***VARIANTE AL PUA APPROVATO CON DGC N. 167/2011  
RIGUARDANTE UN'AREA UBICATA A PISIGNANO***

**“COMPARTO SPECIALE DI ESPANSIONE C4.1 “PISIGNANO”  
S.P. 32 VIA CROCIARONE  
PISIGNANO - CERVIA**

***INTEGRAZIONI ALLA  
RELAZIONE GEOLOGICA E SISMICA***

Il presente documento è stato elaborato in risposta alla richiesta di documentazione integrativa, relativamente alla Relazione geologica e sismica, trasmessa dal Servizio Programmazione Territoriale della Provincia di Ravenna, datata 21.05.2019.

*Stralcio tratto dalla relazione descrittiva dello studio di MZS – PUG Cervia 2018 e ubicazione CPTU di riferimento*

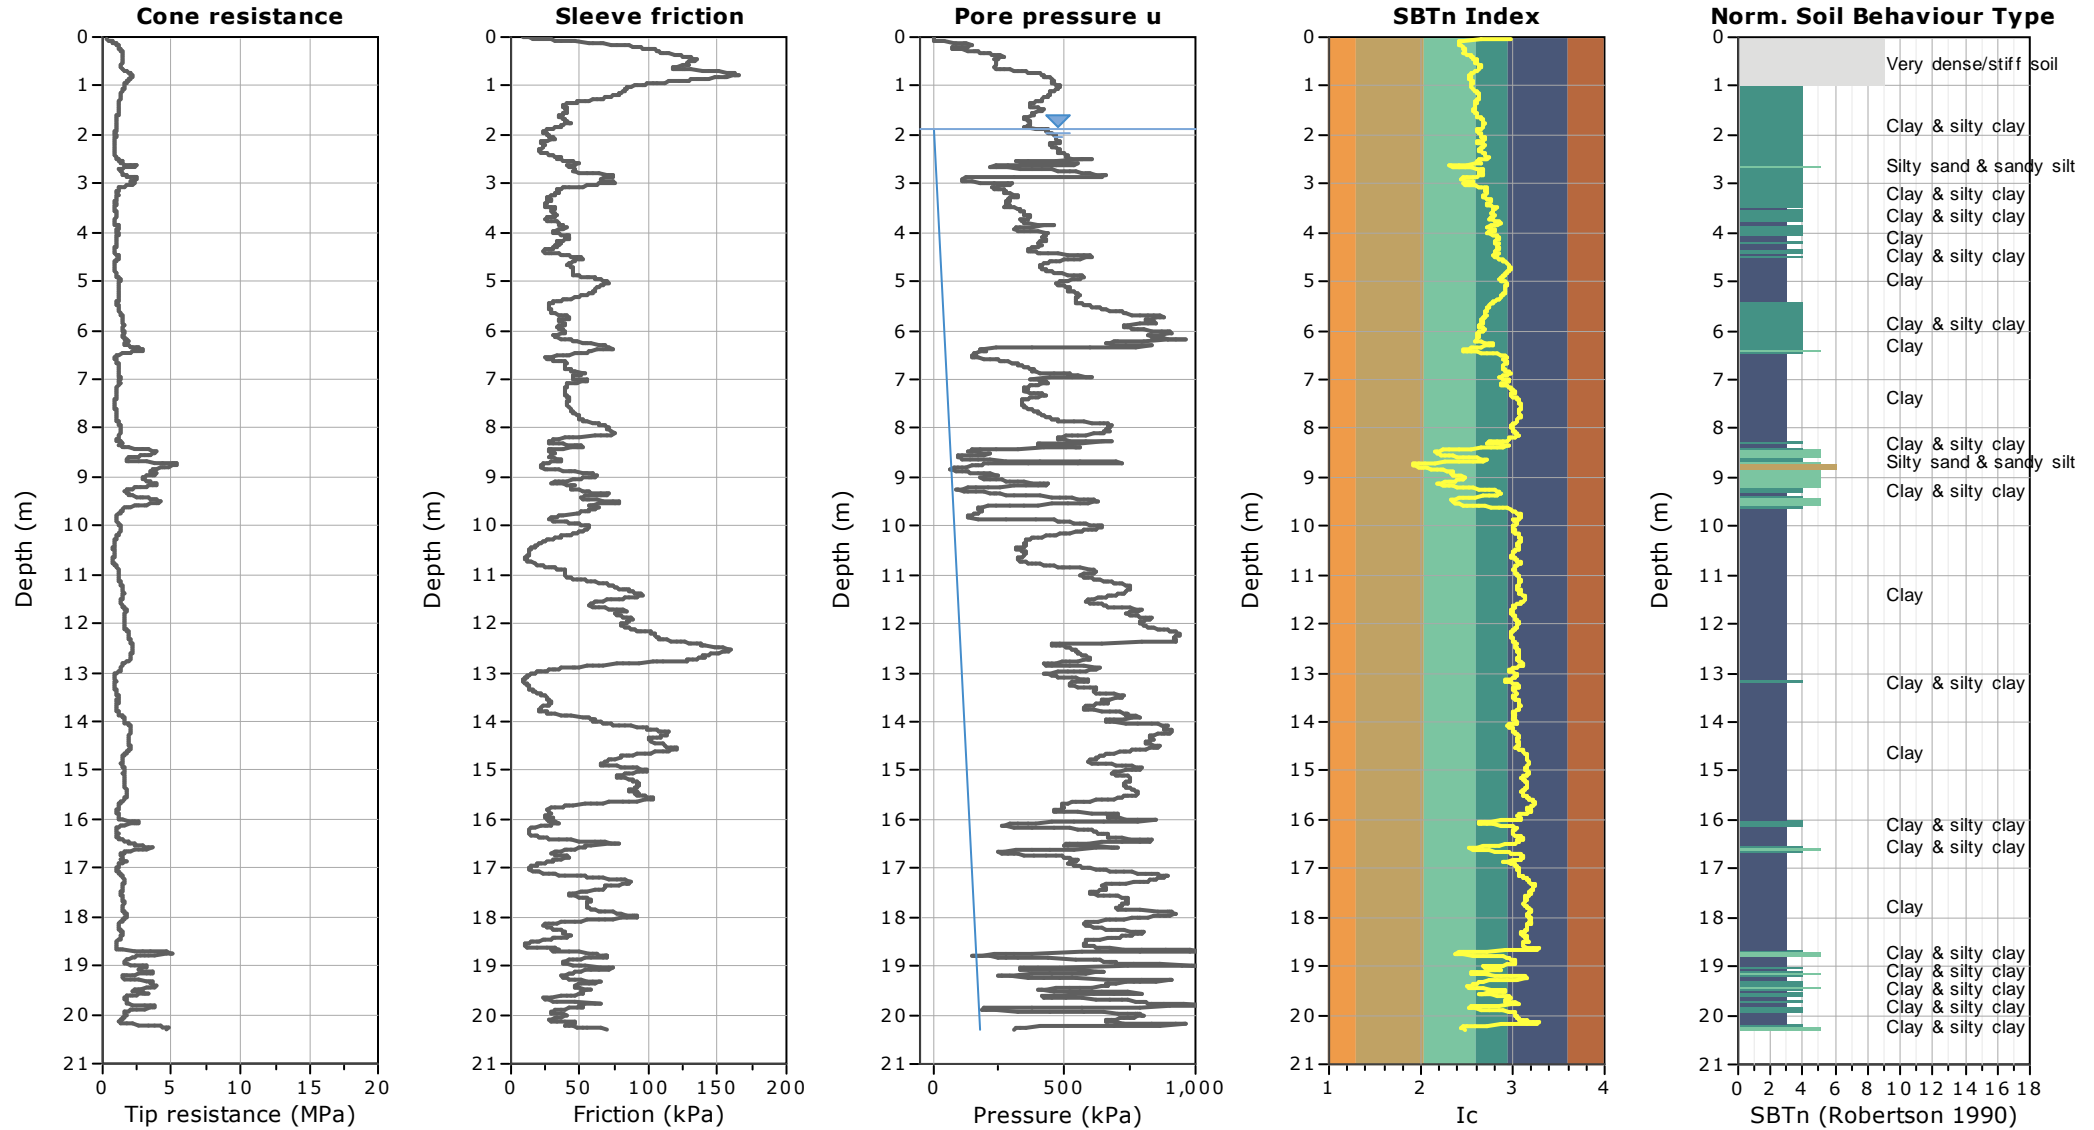
A conferma della ricostruzione lito-stratigrafica effettuata e dell'assenza del rischio di liquefazione di tale contesto territoriale, si allegano i risultati dello **Studio di Microzonazione Sismica** effettuato dal Comune di Cervia nell'ambito della recente approvazione del PUG 2018. In particolare in prossimità dell'area di interesse sono state eseguite due CPTU che confermano le ricostruzioni effettuate con le prove disponibili in sito e si possono ritenere rappresentative del contesto deposizionale della località di Pisignano (vedi figura che segue).

La stima dell'indice del potenziale di liquefacibilità IL, considerando come input di ingresso gli esiti numerici della RSL, calcolata ai sensi della DGR 2193/2015, evidenzia una **bassa pericolosità di liquefazione** (in verde) di tutta la zona di Pisignano.

Tali esiti sono il risultato delle elaborazioni eseguite con le due nuove CPTU effettuate nel territorio di Pisignano.

**In sintesi gli studi sismici affrontati nel recente PUG, spinti fino al III livello, confermano una bassa pericolosità di liquefazione per tale contesto, confermando le conclusioni della Relazione del 2016 in oggetto.**

### Liquefaction analysis overall plots

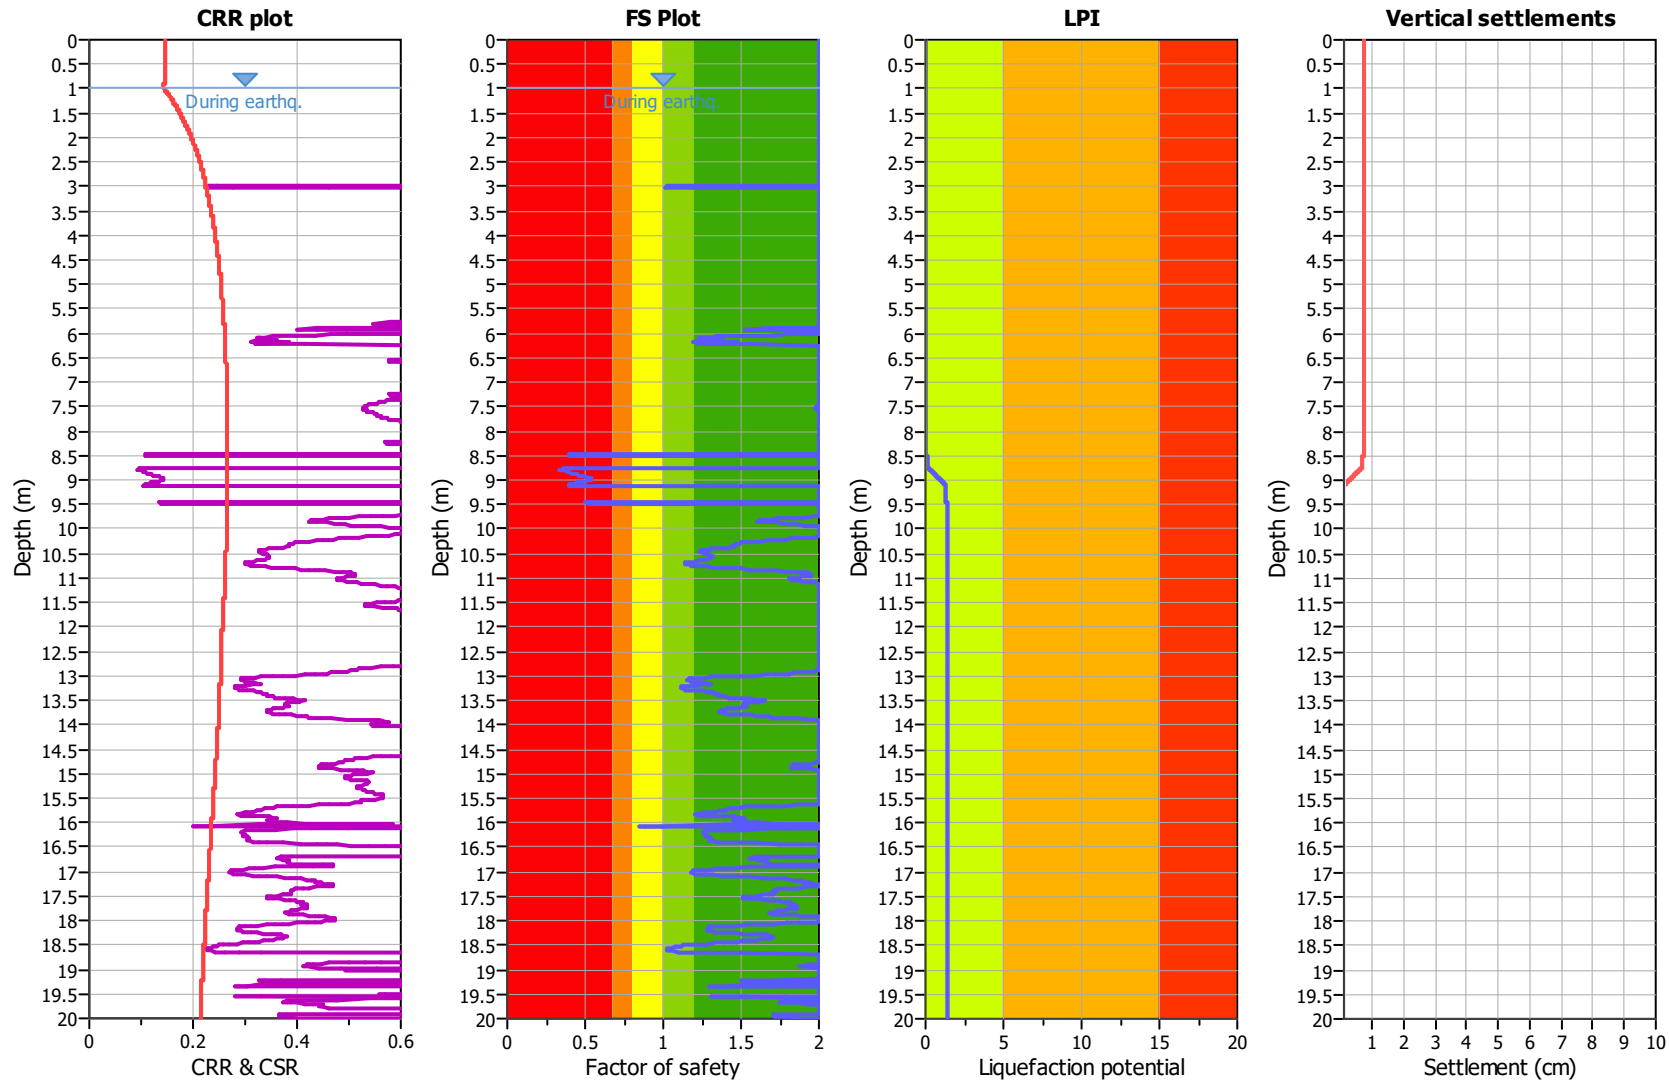
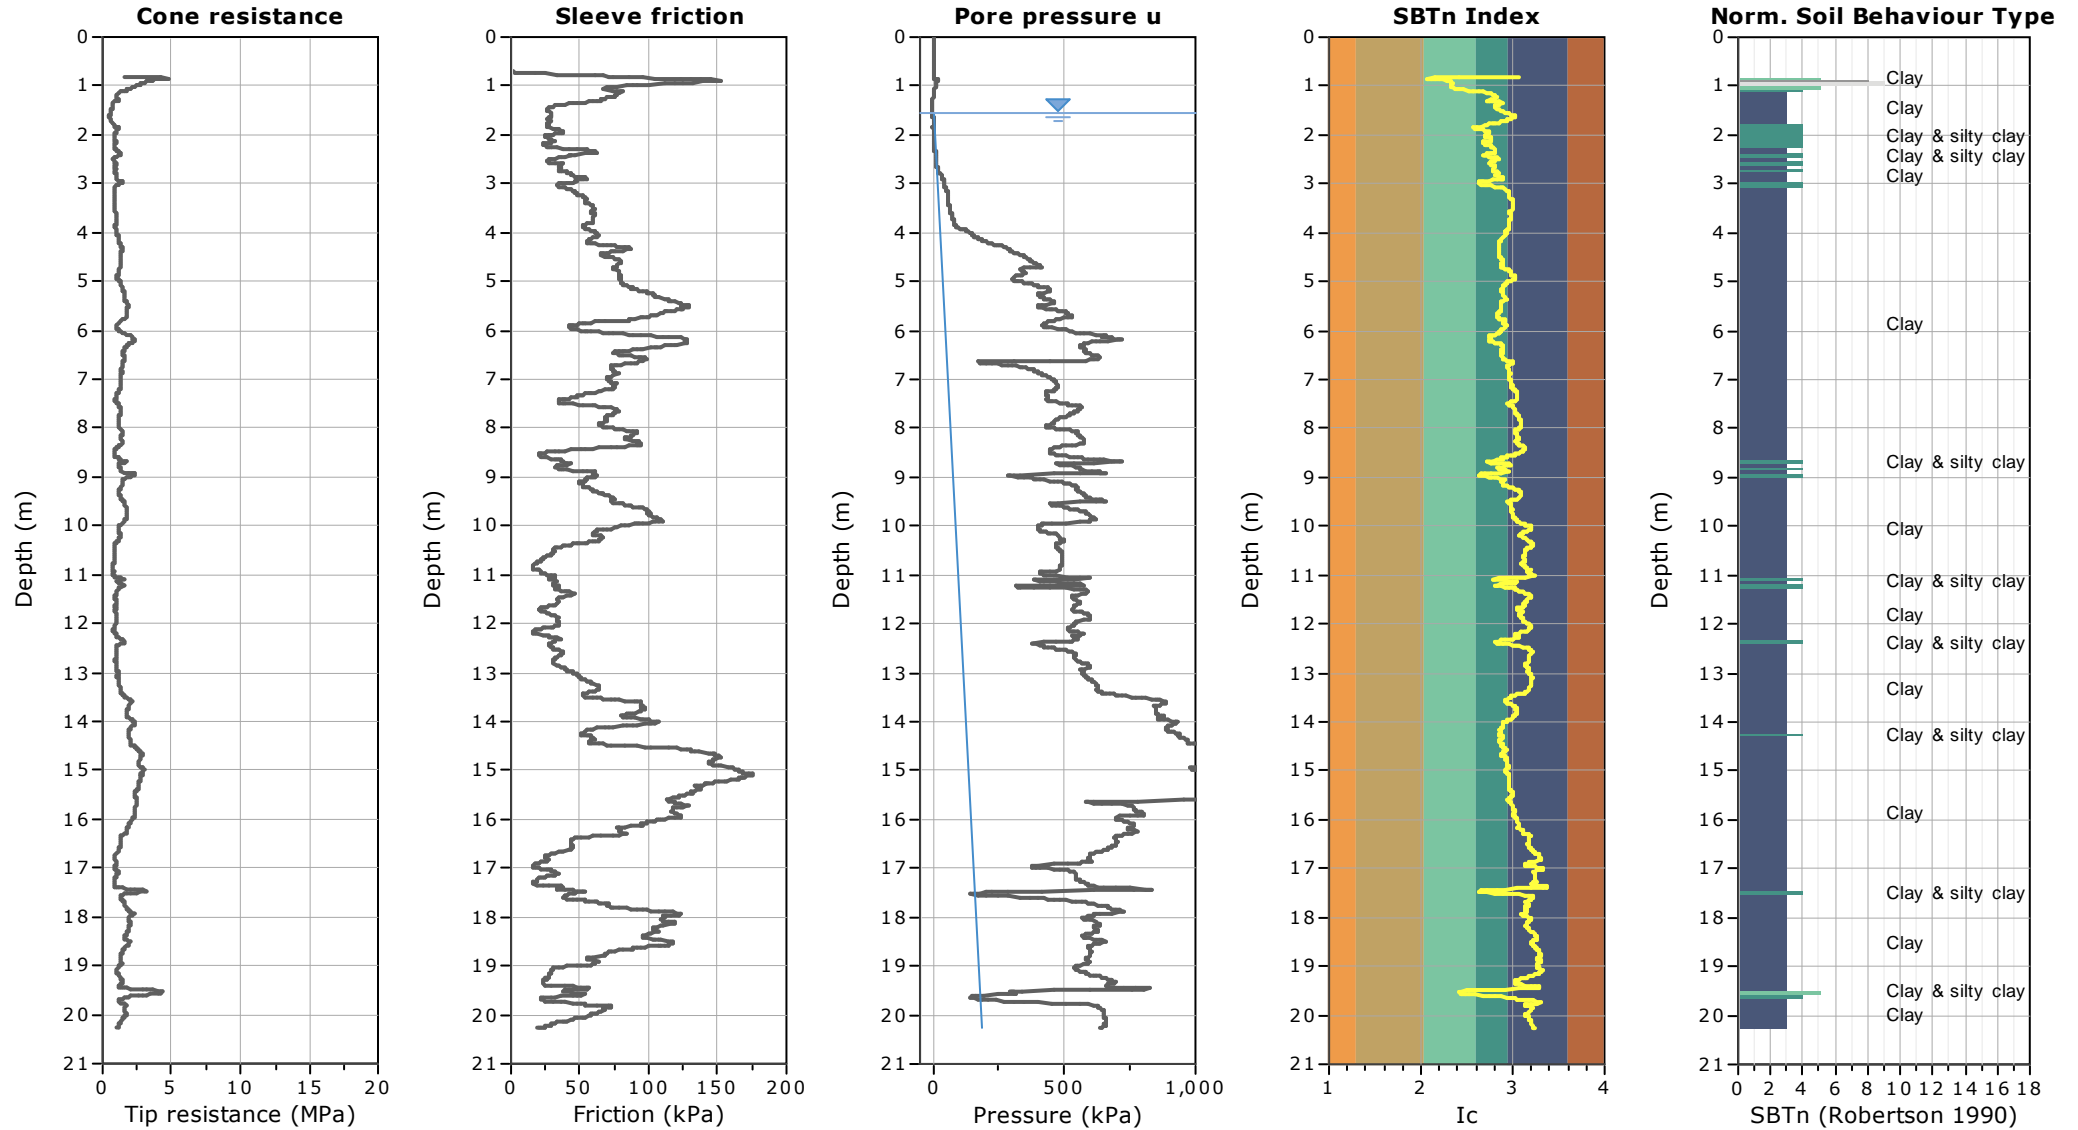
Di seguito si allegano i diagrammi delle due CPTU con le relative analisi di liquefazione che evidenziano il rischio basso.
